## Stellungnahme(n) (Stand: 29.06.2021)

Sie betrachten: 71. FNP-Änd. Sachlicher Teilflächennutzungsplan \"Windenergie\"  
Verfahrensschritt: Frühzeitige Beteiligung der Öffentlichkeit gem. § 3 (1) BauGB  
Zeitraum: 25.05.2021 - 25.06.2021

Planverfahren 71. FNP-Änd. Sachlicher Teilflächennutzungsplan „Windenergie“

Anlage:

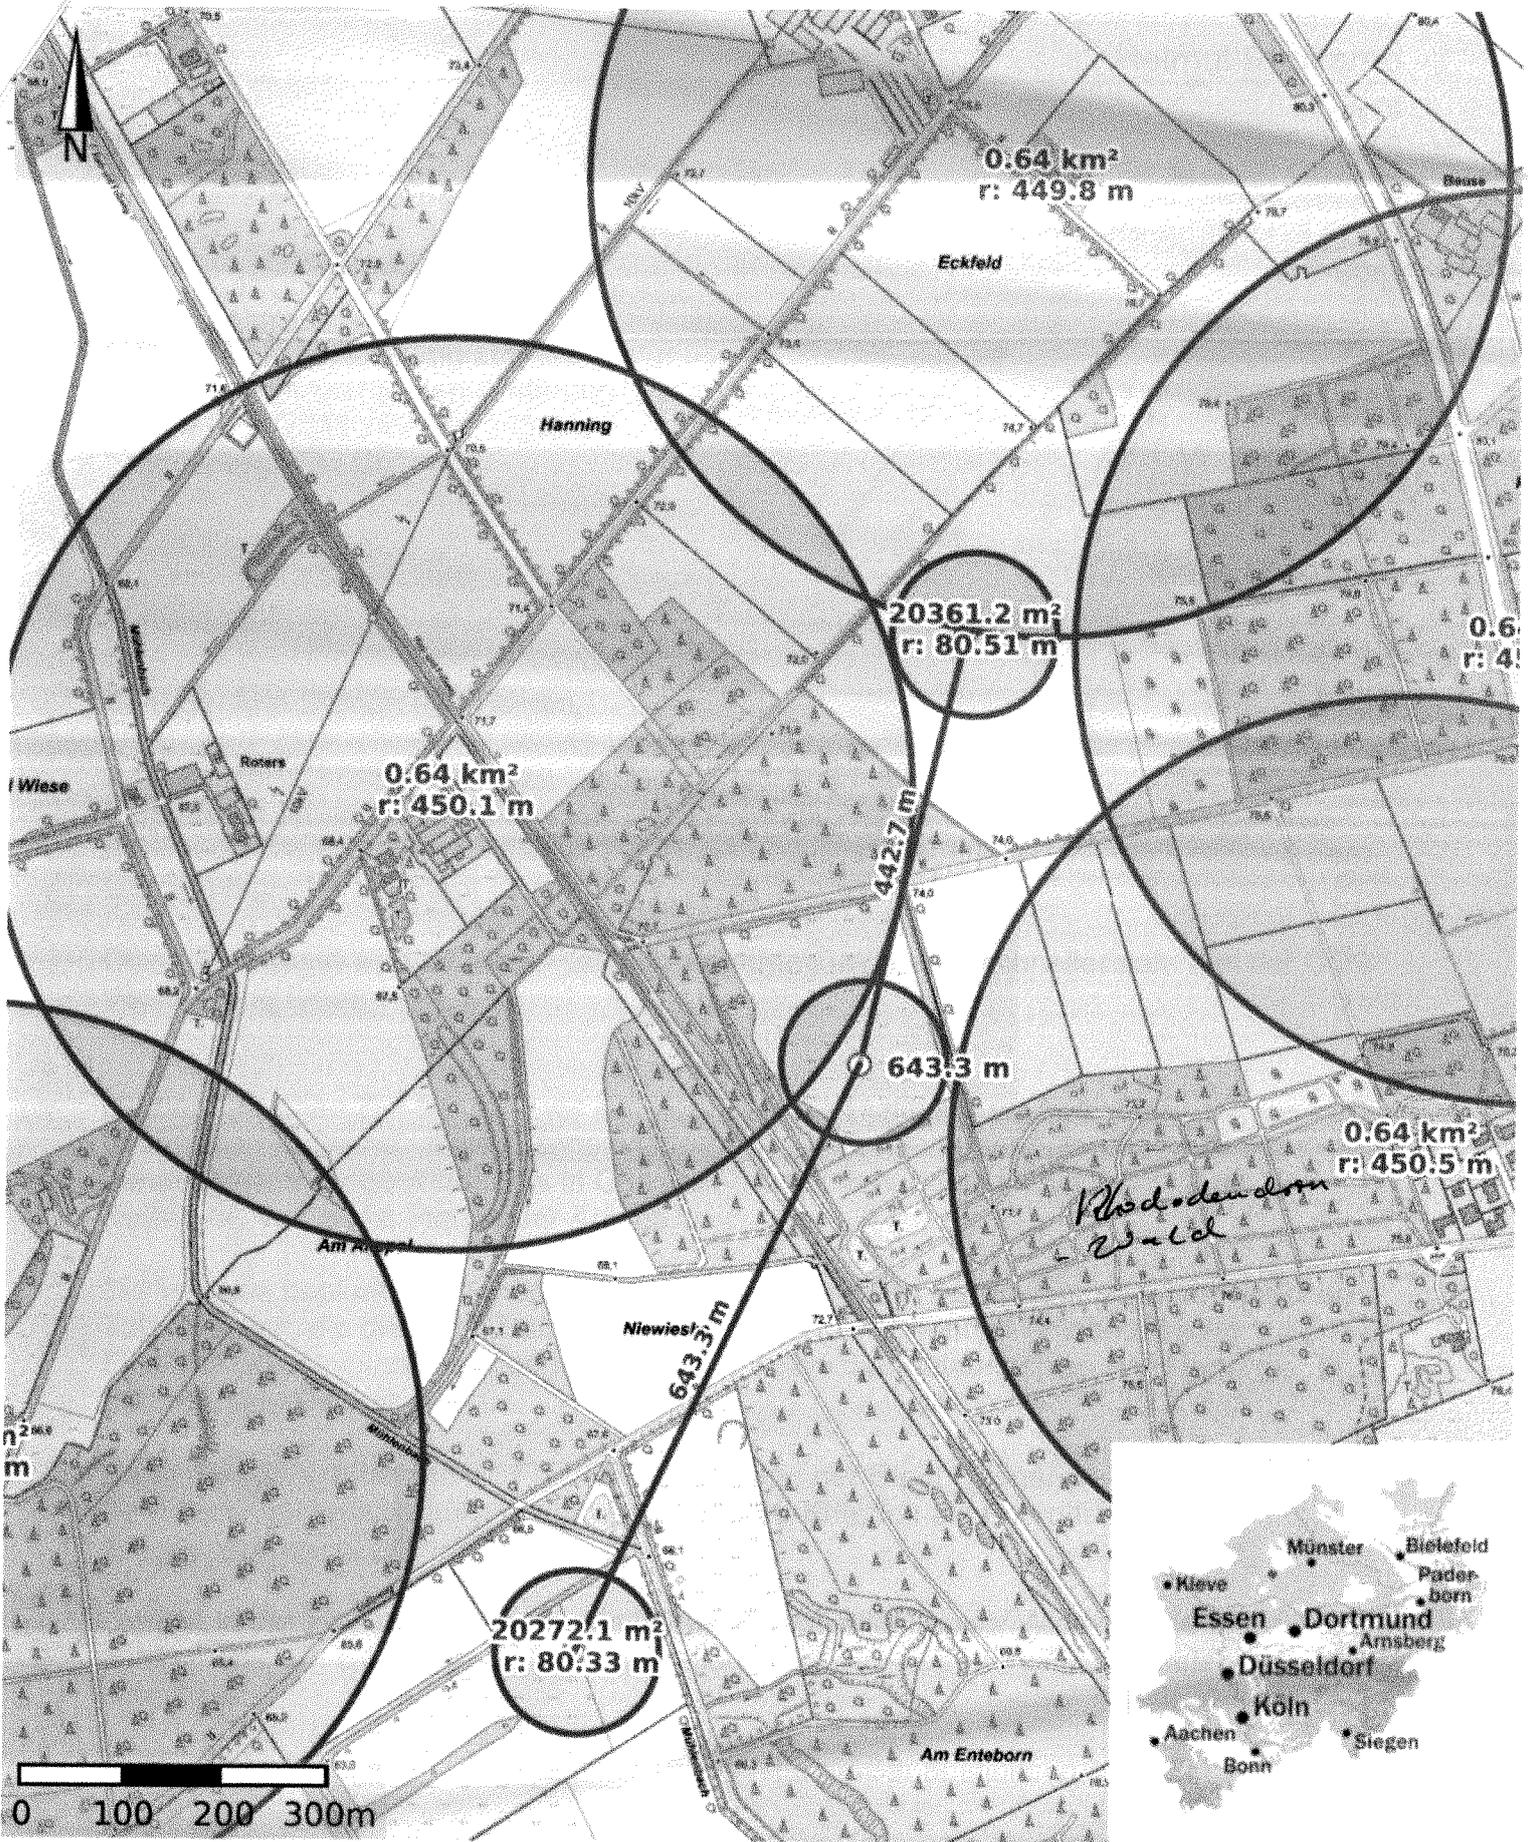
Mit dem gleichen Ziel bereiten wir seit geraumer Zeit - mit hohem zeitlichen und finanziellen Aufwand - einen Bürgerwindpark in Welte nach dem guten Beispiel des benachbarten Bürgerwindparks in Coesfeld-Flamschen, dessen Geschäftsführer Herr Keßler ist, vor, siehe Plan in der Anlage.

Aus unserer Sicht hätten die Planflächen in Welte größer ausfallen müssen.

Die zu schlanke Potentialfläche südlich-westlich der Bahn würde deutlich vergrößert, wenn man die konkrete Prüfung der denkmalschutzrechtlichen Belange an dieser Stelle dem Genehmigungsverfahren vorbehält.

Aber auch ohne diese Vergrößerung erreichen die von der Stadt selbst identifizierten Potentialflächen in Welte die von der Stadt Dülmen im nächsten Schritt geforderte Mindestgröße von 15ha. Denn die Flächen links der Bahn bildet wie viele andere Potentiale eine gemeinsame, mehrkernige Potentialfläche mit der Fläche rechts der Bahnlinie.

Abbildung 1: Entwicklung der WEA-Dimensionen

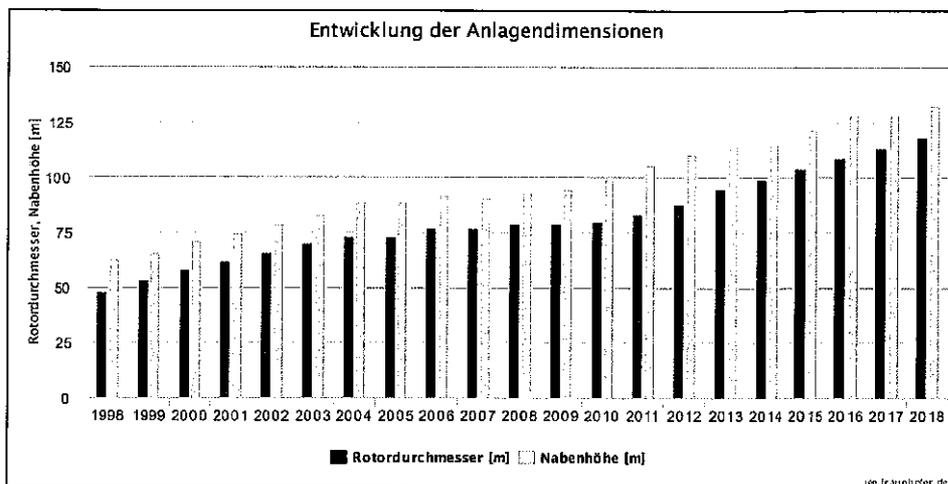
Die technischen Weiterentwicklungen im Bereich der Windenergie sind deutlich an stetig größer werdenden Rotorblättern und Nabenhöhen zu erkennen. Im Jahr 2019 wurden Windenergieanlagen (WEA) im Durchschnitt mit einem Rotordurchmesser von 119 m und einer Nabenhöhe von 133 m errichtet (Gesamthöhe 193 m)<sup>1</sup>.

Die Planungen der Stadt Dülmen zur Steuerung der Windenergie beruhen hingegen auf einer Referenzanlage mit einem Rotordurchmesser von 100 m und einer Nabenhöhe von 100 m (Gesamthöhe 150 m).

Wie an der nachfolgenden Abbildung zu erkennen ist war ein Rotordurchmesser von 100 m im Jahr 2014 und eine Nabenhöhe von 100 m im Jahr 2010 der Stand der Technik. Damit wird deutlich, dass die erarbeiteten Windkonzentrationszonen auf einer nicht mehr aktuellen Referenzanlage beruhen und auf diesen Flächen eine Projektierung moderner Windenergieanlagen weitestgehend nicht möglich ist, insbesondere da sich aktuell auch die Rotorblätter innerhalb der geplanten Windkonzentrationszonen befinden müssen. Die technische Entwicklung wird weitergehen, daher sind hier WEA mit 200 m Gesamthöhe als Referenzanlage zu planen.

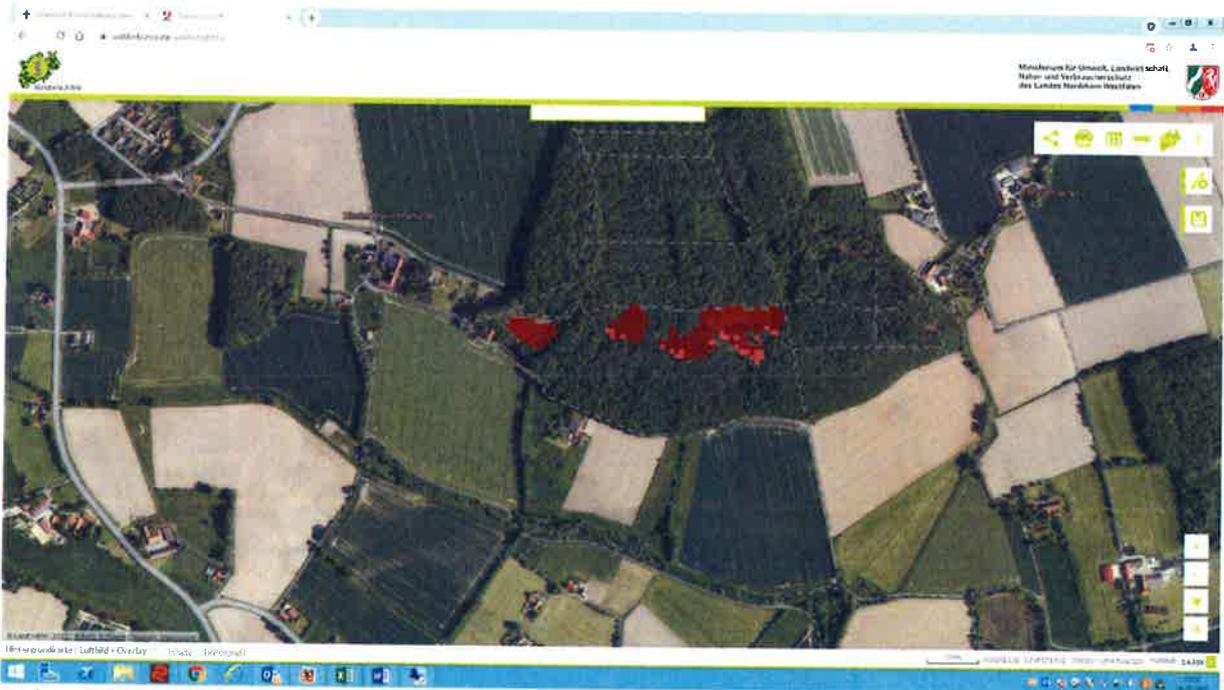
Weiter wurden Waldflächen über 2.000 m<sup>2</sup> nicht in die Planung aufgenommen. Dazu möchte der Grundstückseigentümer folgenden Punkt aufführen.

Aufgrund des verheerenden Sturmereignisses Friederike und den nachfolgenden Trockenjahren hat der Borkenkäfer die bereits entstandenen Windwurfflächen um ein Vielfaches vergrößert.

oder  
Bereich Merfeld – Humberg.

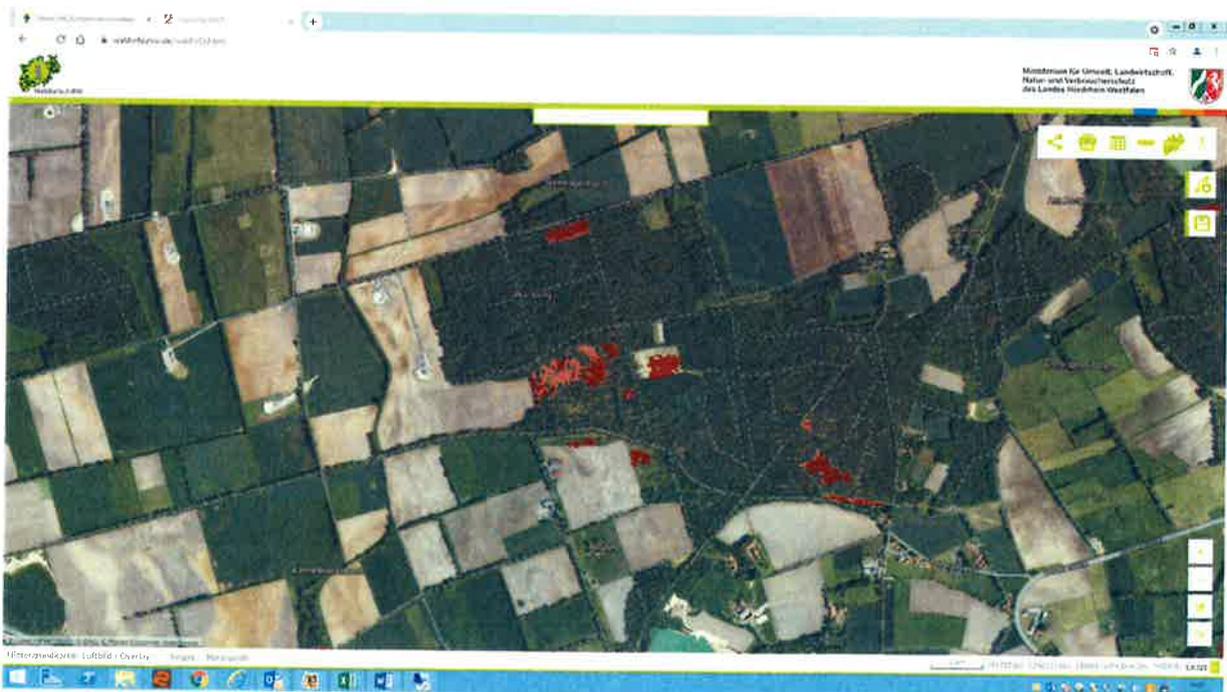
Diese Tatsache ermöglicht es, dass auch auf kahl gewordenen Waldflächen Windenergieanlagen stehen könnten. Besonders dort wo Potenzialflächen in unmittelbarer Nachbarschaft liegen.

Wie z. B. im Bereich Karthaus – Brockmanns Brook

Auch in Hiddingsel wäre ein solcher Standort im Beerenbrook denkbar.
